Zlepšení kvality vod horního povodí řeky Moravy - II. fáze

změnový list č.		Datum předložení	10. 11. 2015
Ev.č.	ZL-089-S-Z SO 3.008	Datum schválení	13. 11. 2015
Objednatel	Vodohospodářská zařízení Šumperk, a.s., Jilová 6, 787 01 Šumperk		
Správce stavby	Sdružení API-VRV, vedoucí partner API spol. s r.o., Palackého 12, 150 56 Praha 5		
Zhotovitel	IMOS Brno, a.s., Olomoucká 174, 627 00 Brno		
Změnový list předkládá:	zhotovitel		
Charakter změny:	Práce neobsažené v ZDS xx)	Oprava položek dle skutečnosti	
Stavba / objekt / úsek:	3. Město Zábřeh / SO 3.008 - LOKALITA KRUMPACH / 08.1-1-1		
<u>Specifikace změny:</u> V původní navržené trase stoky 08.1-1-1 (dle ZDS) byly vybudovány nové objekty občanského vybavení a komerčních účelů. Zhotovitel navrhuje provést propojení stoky 08.1-1-1 s nově realizovanou stokou 08.1-1 monolitickou šachtou a potrubím DN 300 KT v délce 5 m. Tímto opatřením bude možno zajistit i bez souhlasu majitele nového objektu odvedení odpadních vod z předmětného území.

Iniciační dopis ID-089-S-Z-SO 3.008 - Zkrácení stoky 08.1-1-1

Zkrácení stoky 08.1-1-1

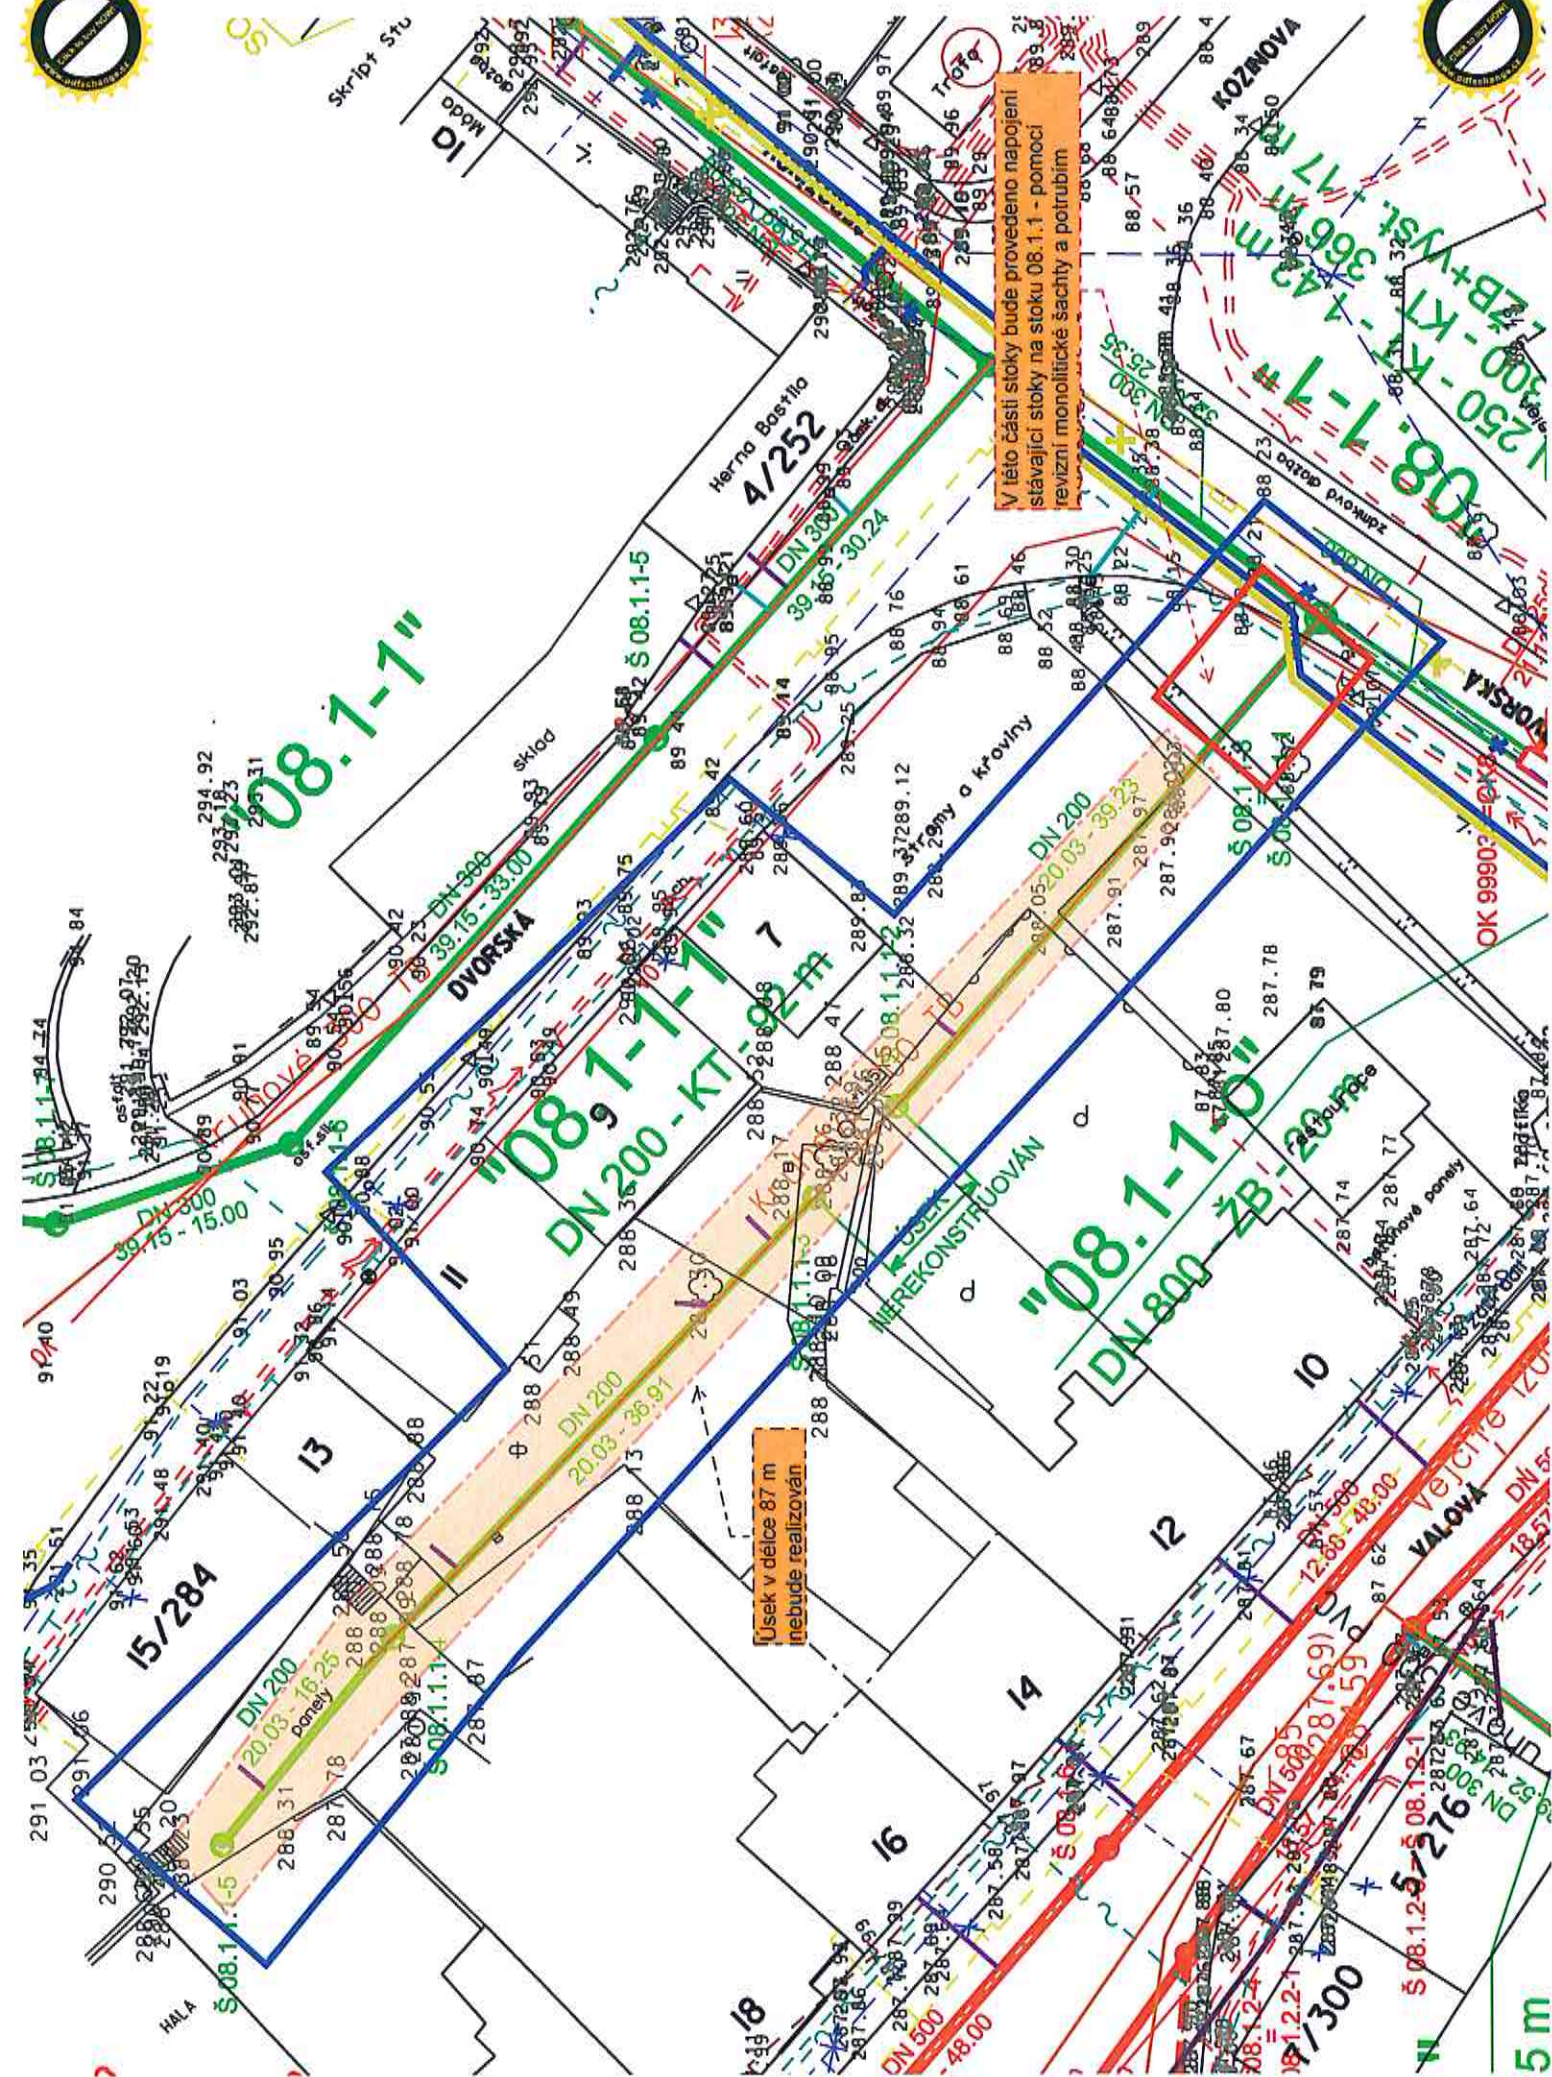
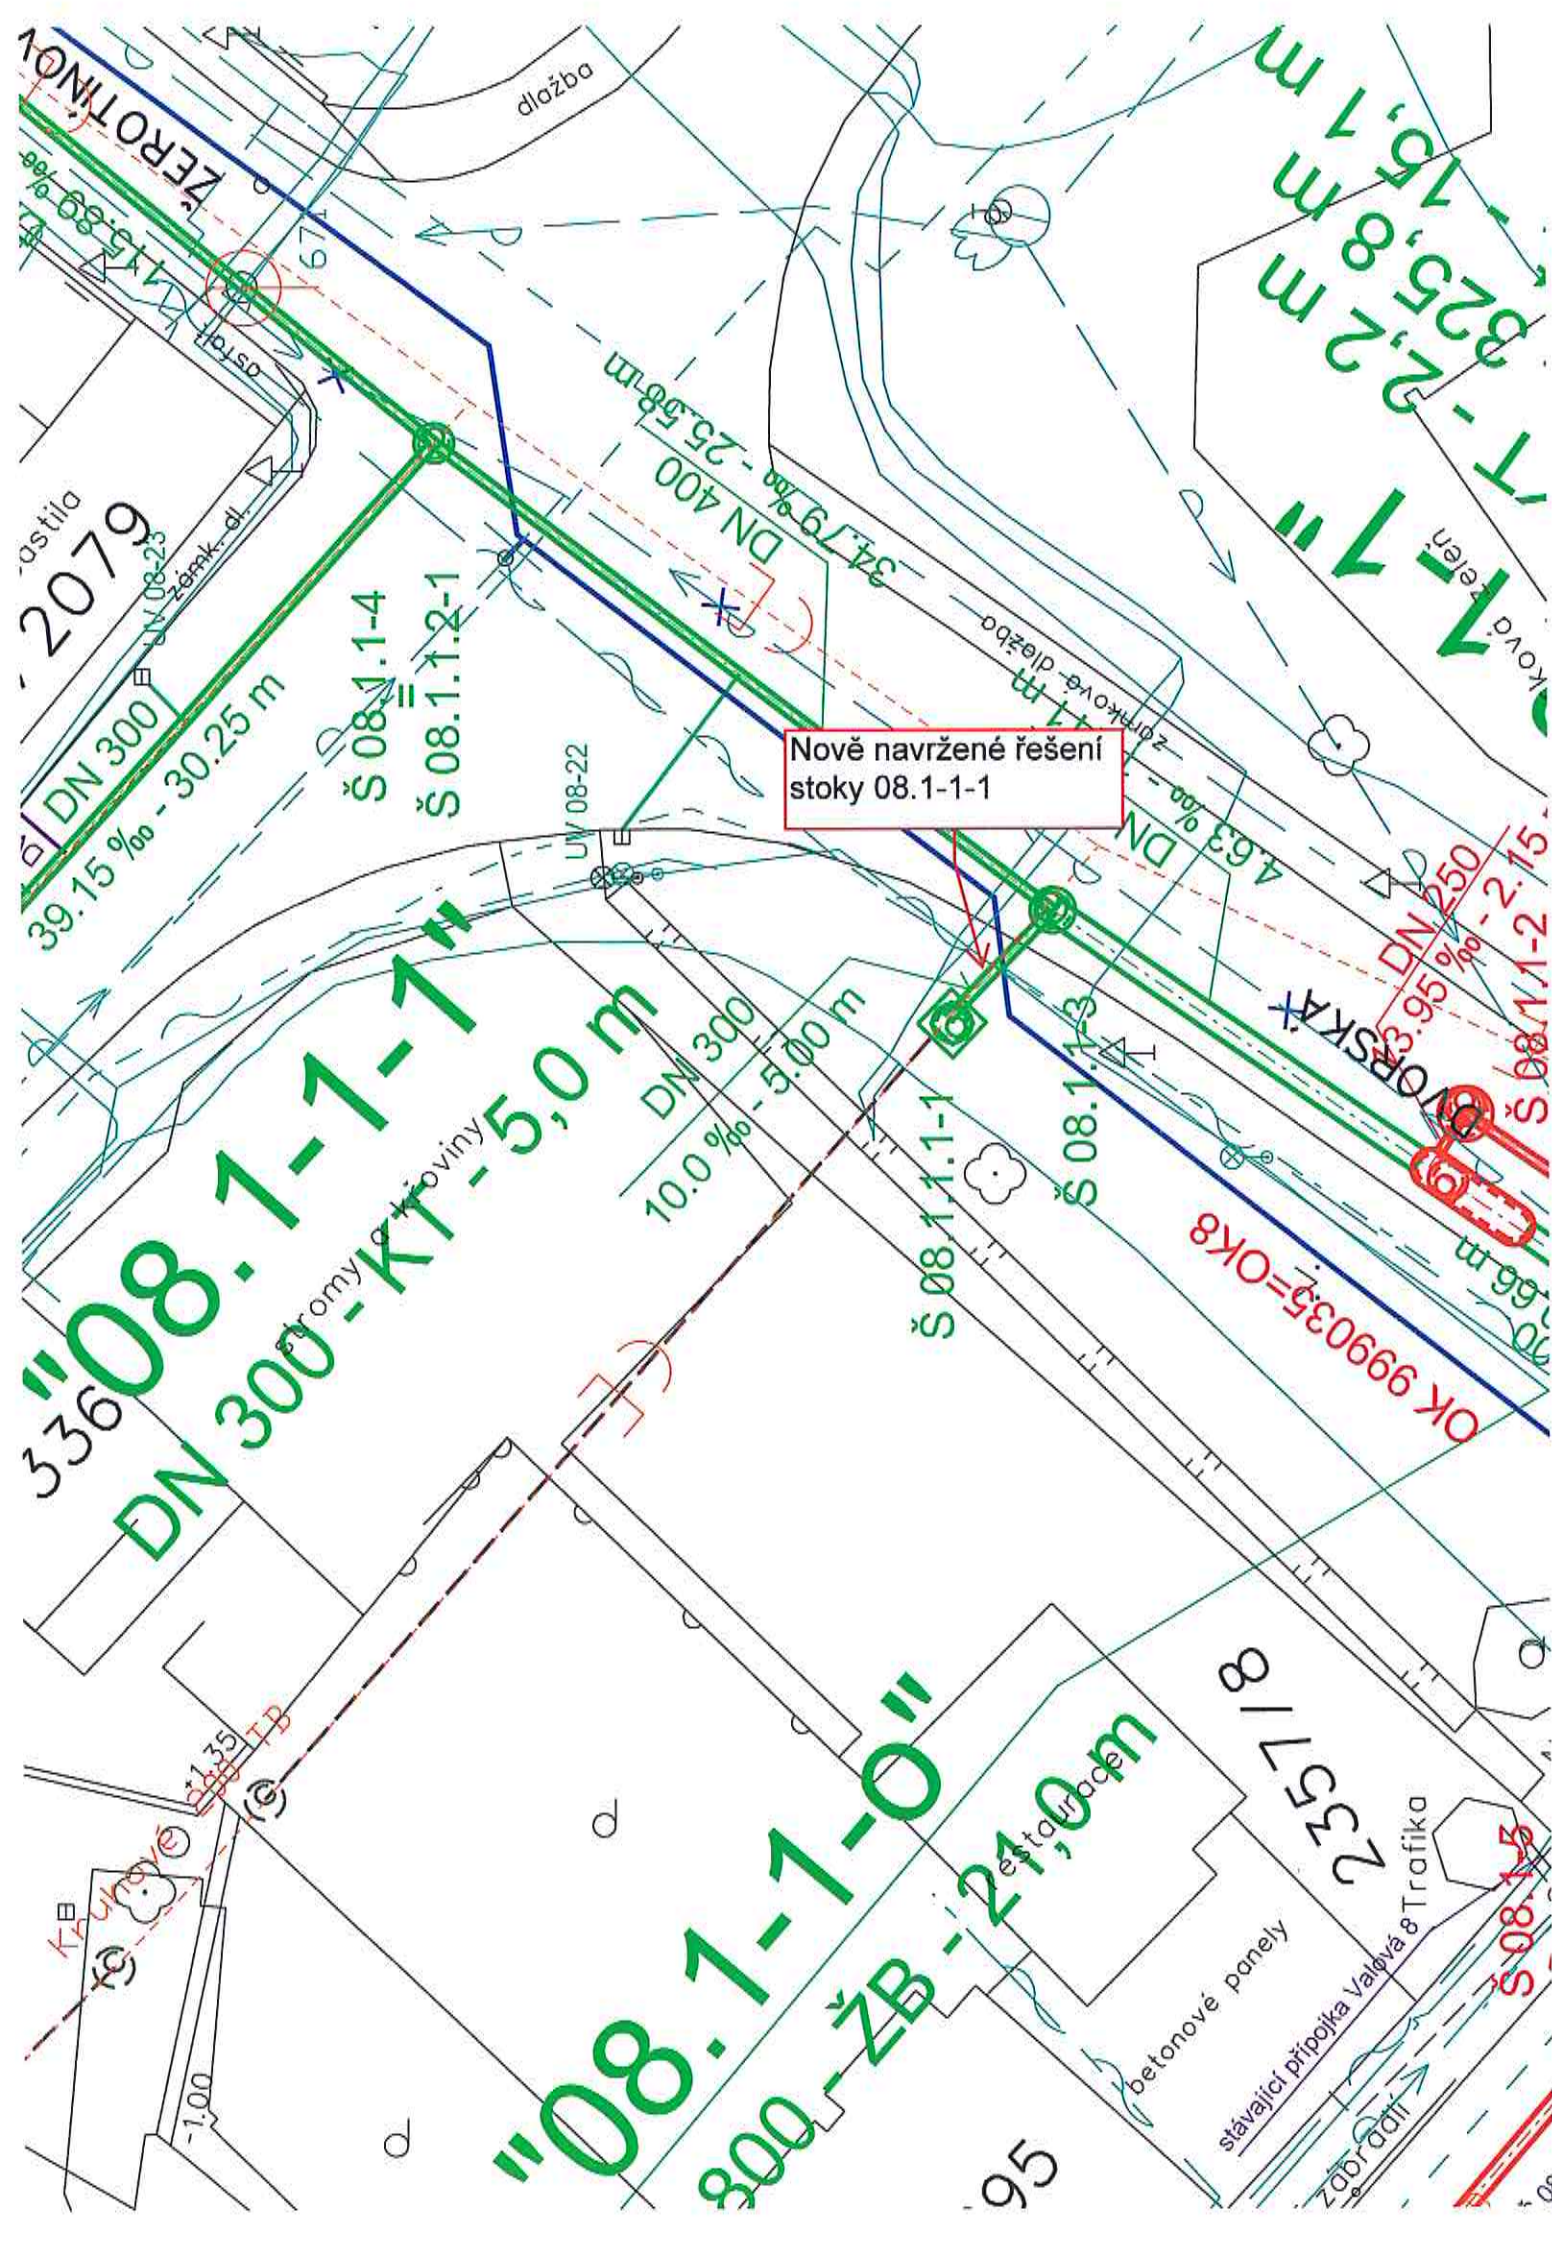
Aktuální stav: V původní navržené trase stoky 08.1.1.1 (dle ZDS) byly vybudovány nové objekty občanského vybavení a komerčních účelů. Z tohoto důvodu nelze realizovat stoku 08.1.1.1.

Návrh řešení: Provést propojení této stoky se stokou 08.1.1. revizní monolitickou šachtou a potrubím DN300 KT v délce 5 m.

Projektant s návrhem souhlasí, neboť konkrétní situaci nebylo možno předvídat. V době zpracování zadávací dokumentace nebylo možno předpokládat, že v budoucnu bude v trase navržené kanalizace postaven zcela nový objekt, který bude v kolizi s trasou navržené kanalizace. Bez úpravy navržené zhotovitelem není možno propojit stávající stoky 08.1-1-1 do stoky 08.1-1.

Z pozice generálního projektanta s návrhem souhlasíme, neboť konkrétní situaci nebylo možno předvídat. V době zpracování zadávací dokumentace nebylo možno předpokládat, že v budoucnu bude v trase navržené kanalizace postaven zcela nový objekt, který bude v kolizi s trasou navržené kanalizace. Bez úpravy navržené zhotovitelem není možno propojit stávající stoky 08.1-1-1 do stoky 08.1-1.

- S navrženým řešením souhlasíme.
